改善箇所説明図

改善の内容

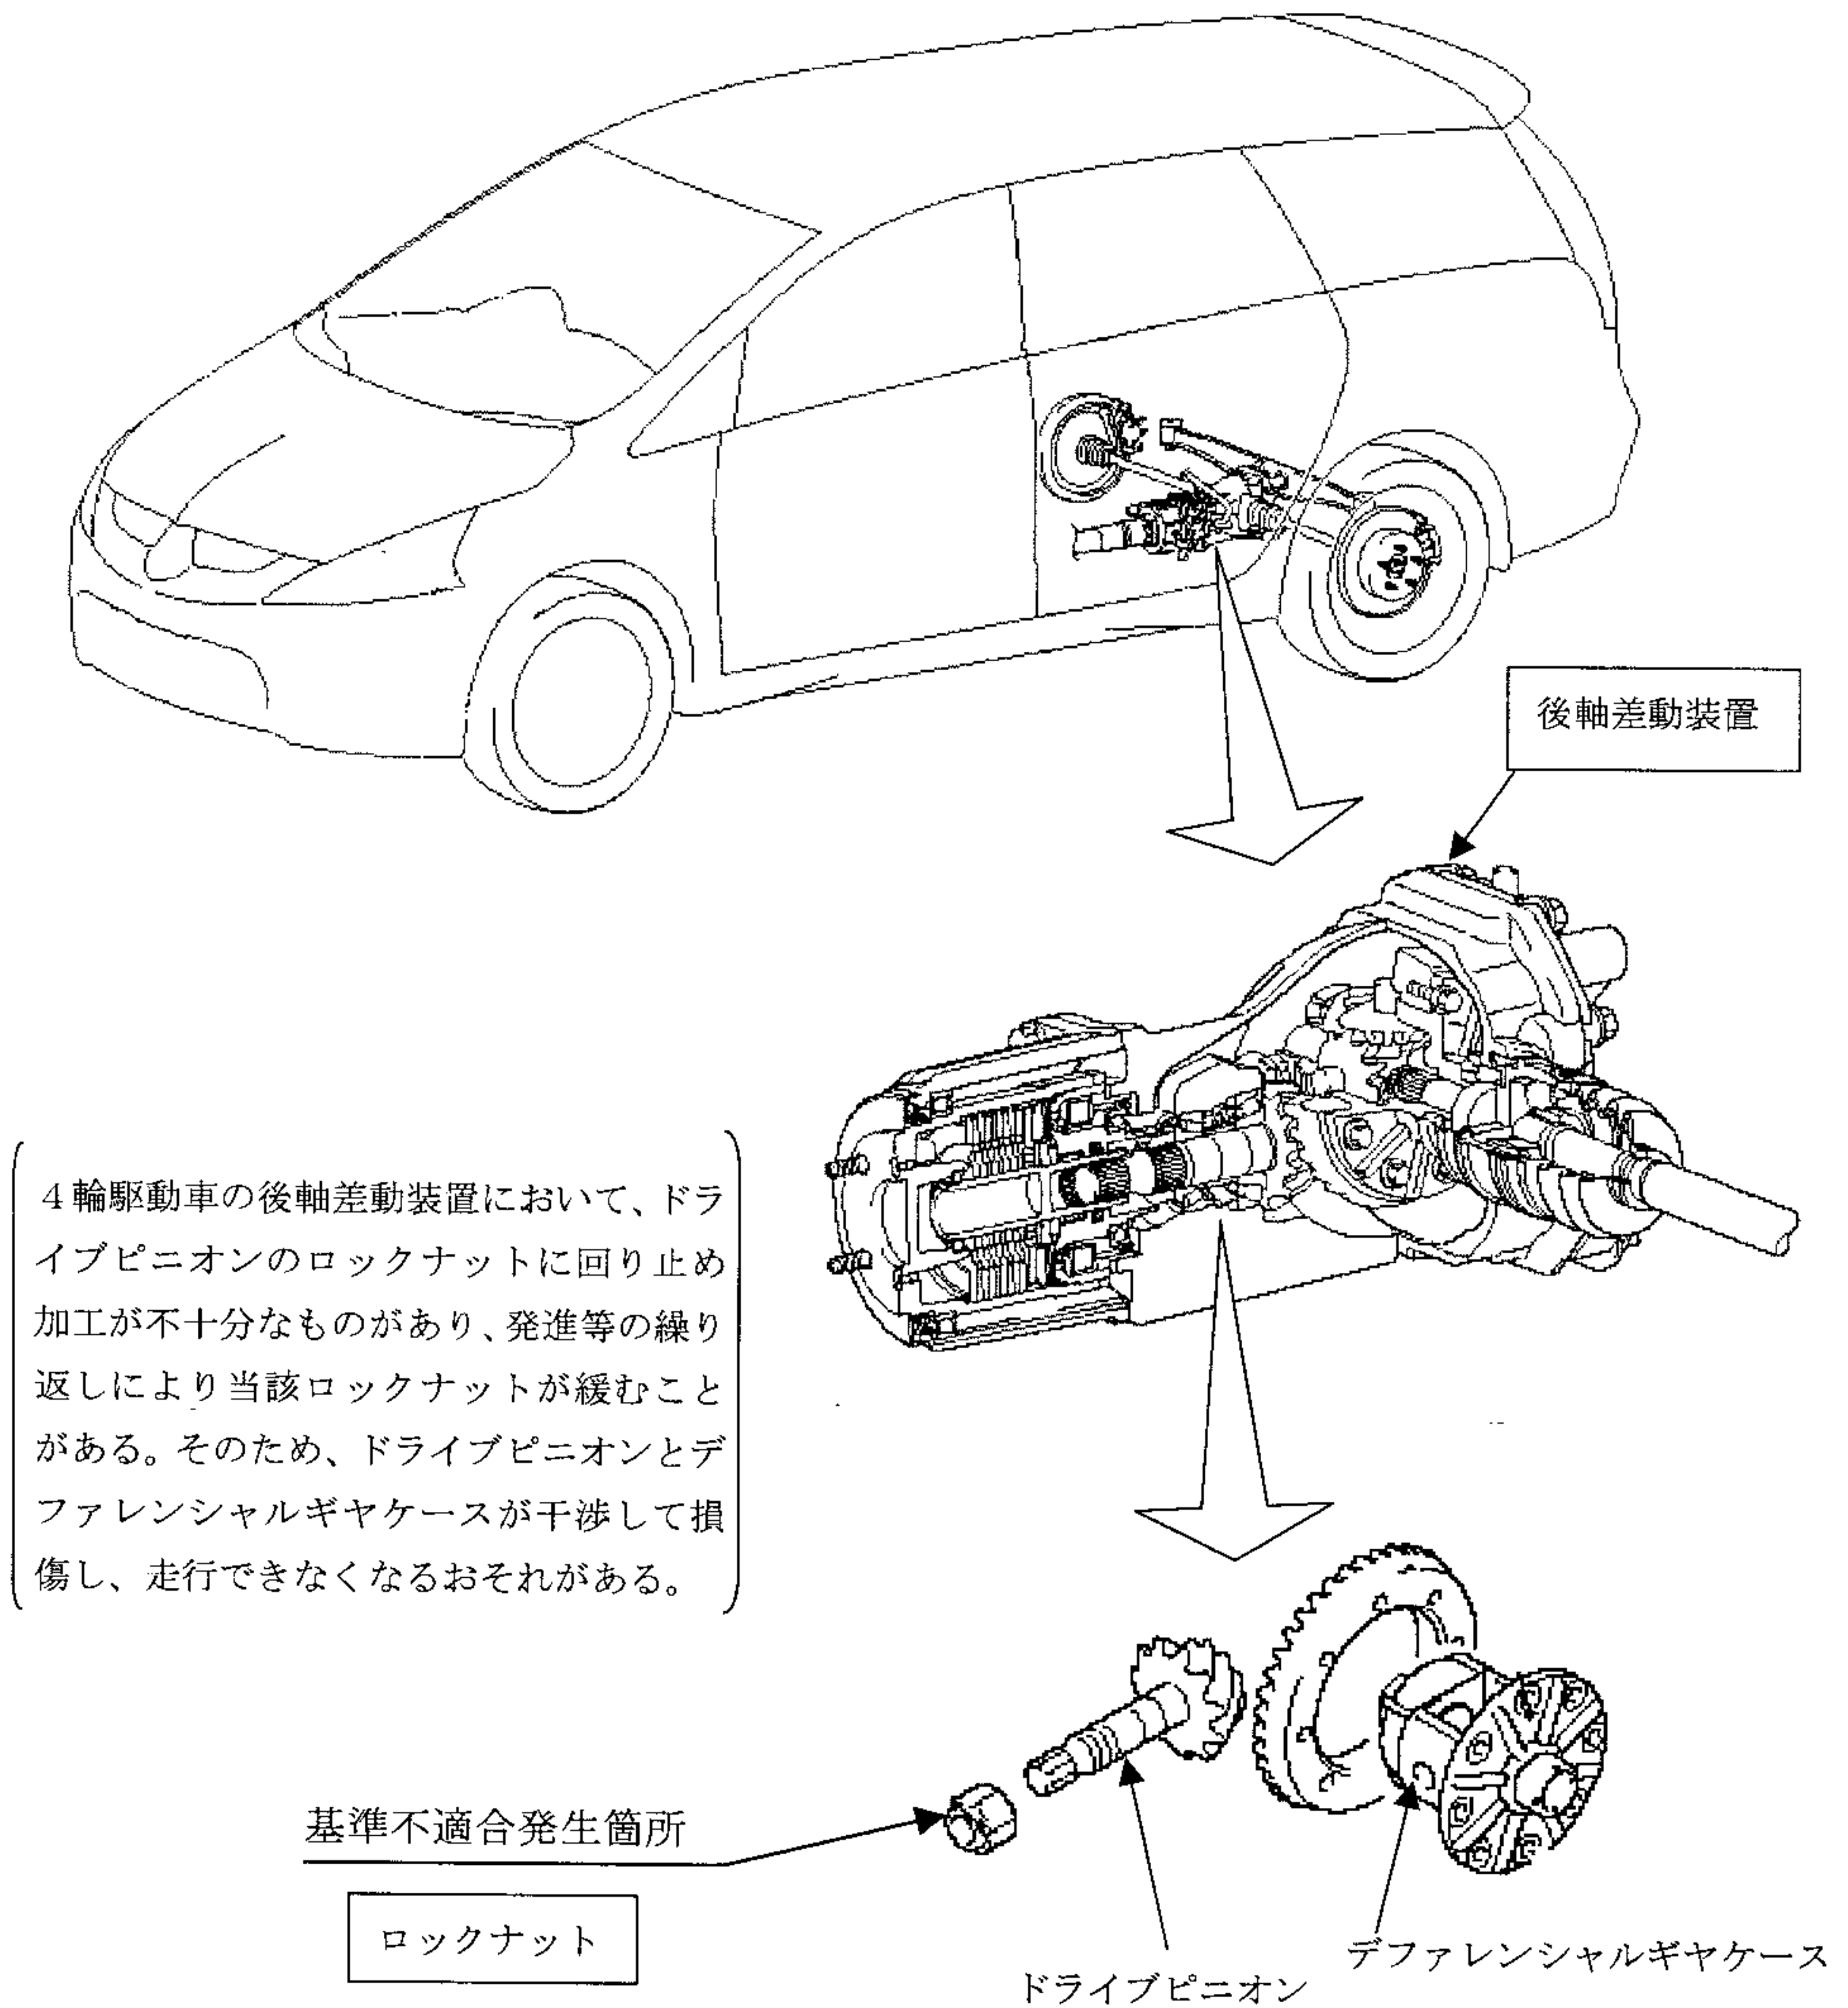
全車両、ロックナットの締付け状態を点検し、緩みのないものは、ロックナットを良品と交換する。また、緩みのあるものは、後軸差動装置一式を良品と交換する。

注：図中の 内は交換部品を示す。

識別：運転席ドアヒンジに白色または黄色ペイントを塗布する。
